原子力科学研究所(JRR-3)

基準地震動に対する標準応答スペクトルの影響検討 (コメント回答資料)

令和3年12月13日

国立研究開発法人日本原子力研究開発機構

乱数位相による検討の解放基盤表面における応答スペクトル
水平方向

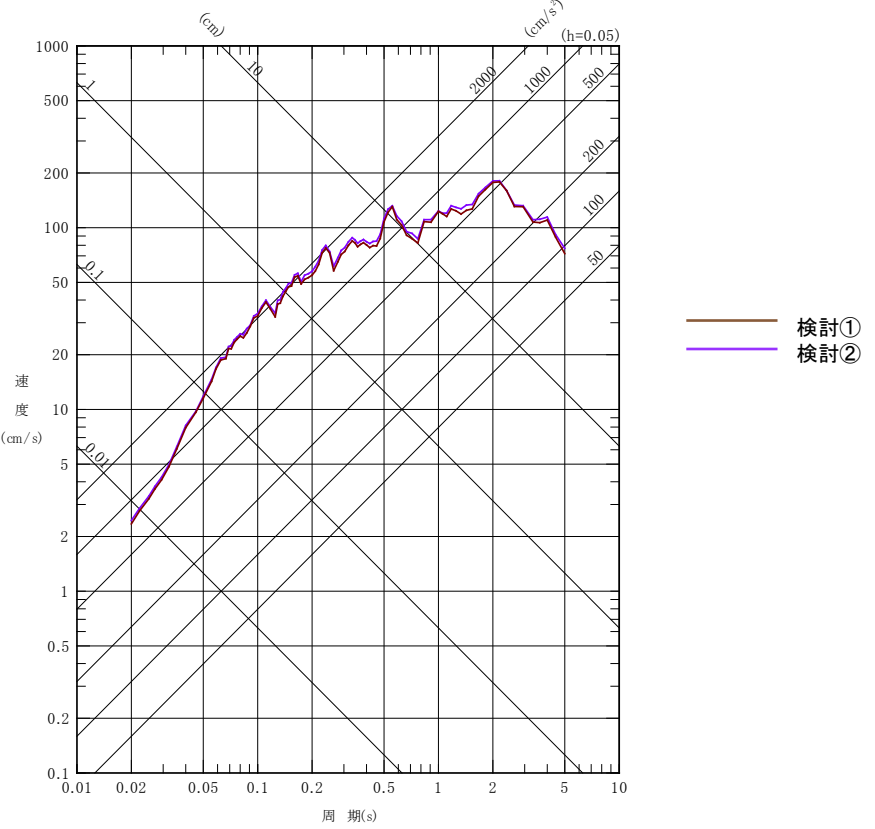
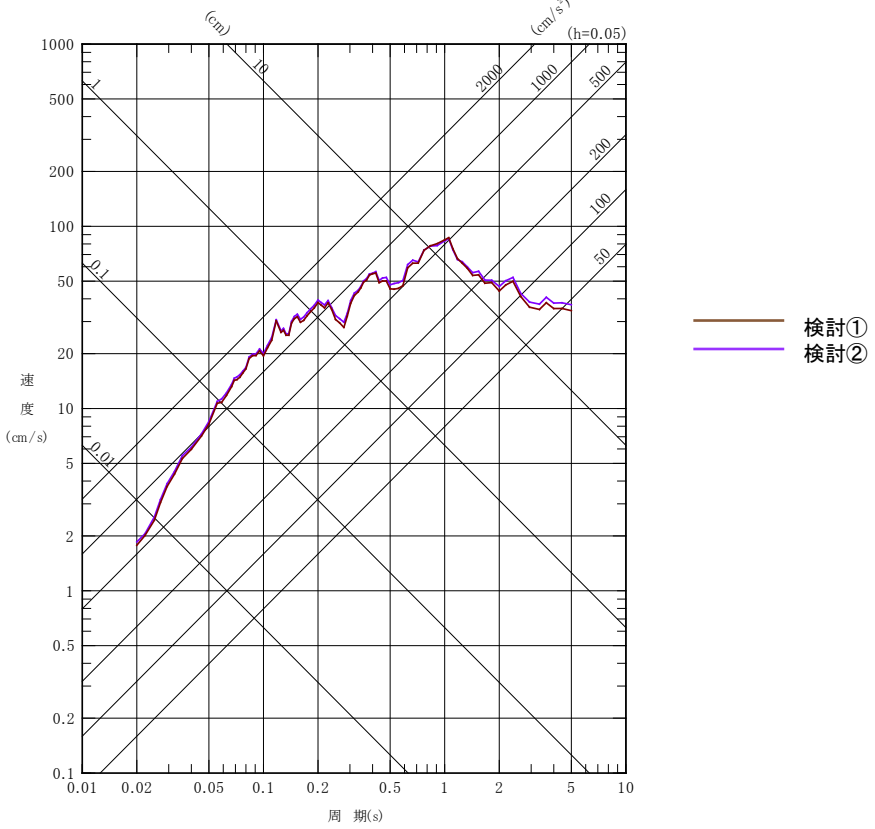
No.	審査会合	コメント	回答状況	ページ
1	<p>令和3年9月3日 第6回標準応答スペクトルの 規制への取り入れに伴う設 置変更許可申請等の要否に 係る会合</p>	<p>地震基盤相当面を$v_s=2,000\text{m/s}$として実施した地震動評価は、規則の解釈の$v_s=2,200\text{m/s}$以上とは異なっており見直すこと。その際、「参考資料で示した再設定した地盤構造モデル(地震基盤相当面$v_s=2,200\text{m/s}$)による評価」とするのか、「既許可の地盤構造モデル(地震基盤相当面$v_s=2,500\text{m/s}$)による評価」とするのか整理検討が必要。なお、「再設定した地盤構造モデルによる評価」とする場合、その位置付けや理由を明確にし、再設定したモデルの妥当性、根拠や記載の充実化、既許可の基準地震動(統計的グリーン関数法による地震動評価)への影響についても考慮する必要がある。</p>	<p>今回 ご説明</p>	<p>5~12</p>
2	<p>''</p>	<p>模擬地震波の作成や地盤の伝播特性について、ばらつきや差異があることが否定できないため、乱數位相の他に実位相を考慮し、複数の模擬地震波を作成して応答スペクトルへの影響を確認すること。例えば、敷地内の観測記録の活用等考慮の上、検討すること。</p>	<p>''</p>	<p>13~20</p>

- 検討①と検討②の解放基盤表面の応答スペクトルを比較した結果を以下に示す。応答スペクトルのSI値は、水平方向及び鉛直方向ともに、検討②が大きく評価された。
- 標準応答スペクトルを考慮した地震動は検討②の結果に基づき**基準地震動 S_s-D との包絡関係を確認する。**
